Informe Consolidado de Solicitud de Aclaraciones, Rectificaciones y/o Ampliaciones Complementario a la Declaración de Impacto Ambiental del Proyecto "Extracción Material Integral desde Pozo Lastrero Fundo La Libertad, Comuna de Limache"

Nombre del Titular : TRANSPORTES Y ARIDOS EMS Spa.
Nombre del Representante Legal : Christian Felipe Moreno Isami
Dirección : San Miguel 832, La Calera, Región de Valparaíso.

El presente Informe Consolidado de Solicitud de Aclaraciones, Rectificaciones o Ampliaciones a la Declaración de Impacto Ambiental del proyecto "Extracción Material Integral desde Pozo Lastrero Fundo La Libertad, Comuna de Limache", contiene las observaciones generadas en virtud de la revisión de la Adenda.

Imagen 2: Predio de emplazamiento del Proyecto.

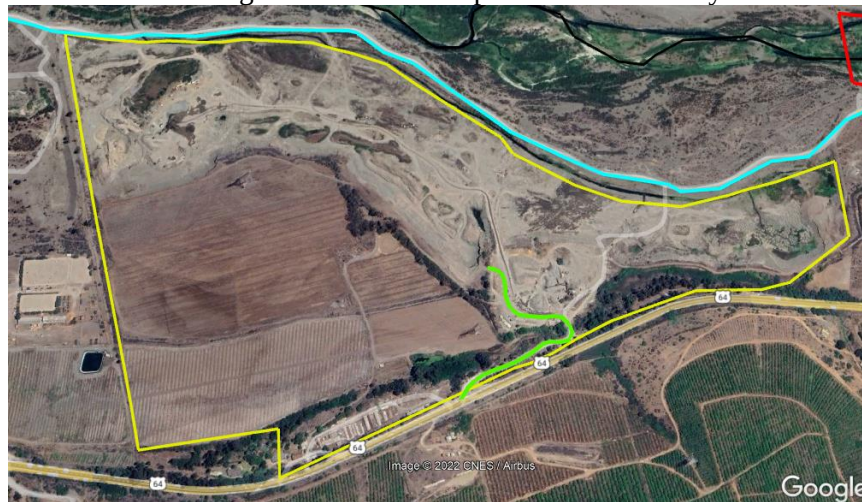
Al respecto, en la Adenda, Anexo 1 se acompañó archivos KMZ del proyecto. Como se observa en la Imagen 1, el límite predial corresponde al polígono amarillo, cuya superficie corresponde a 54,2 hectáreas.

Considerando que al interior del límite predial donde se emplaza el proyecto se observa actividad de extracción de áridos, se insiste que las actividades preexistentes deben ser descritas en el proceso de evaluación del Proyecto. Una vez descritas las actividades existentes al interior del predio, se reitera la solicitud de evaluar los impactos según lo indicado en el Art. 12 del RSEIA *“(…) la evaluación de impacto ambiental considerará la suma de los impactos provocados por la modificación y el proyecto o actividad existente para todos los fines legales pertinentes.”*

Imagen 7: Poza.

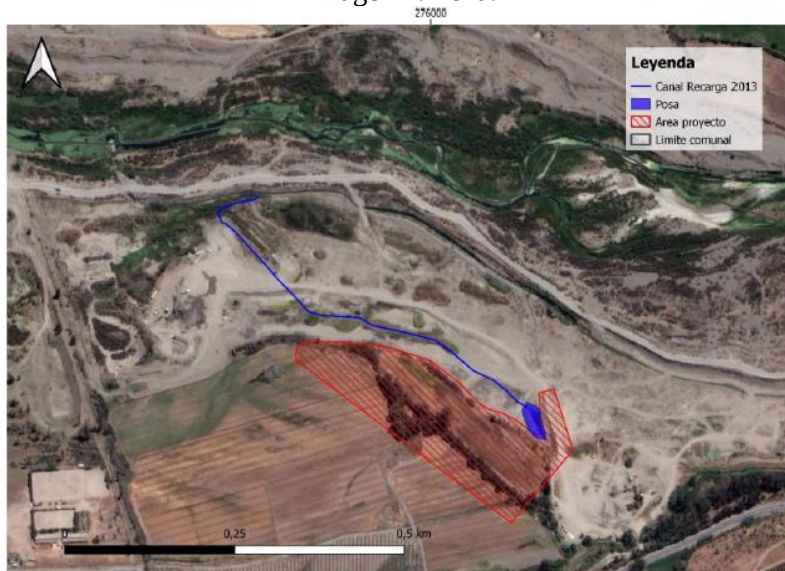
60. En relación con el cuerpo de agua superficial descrito en la respuesta 11, se solicita aclarar la información asociada a que dicha poza es generada *“por la descarga de aguas servidas (...)”*. Lo anterior, dado que, en la Adenda, Anexo 2.3 se señala que: *“La figura 3-11 Muestra el área máxima de la poza, la cual se observó en las imágenes de 2013-2015 junto con el canal alimentador de esta, el cual se encontraba en superficie en el año 2013, conectando con un canal lateral del río.”*
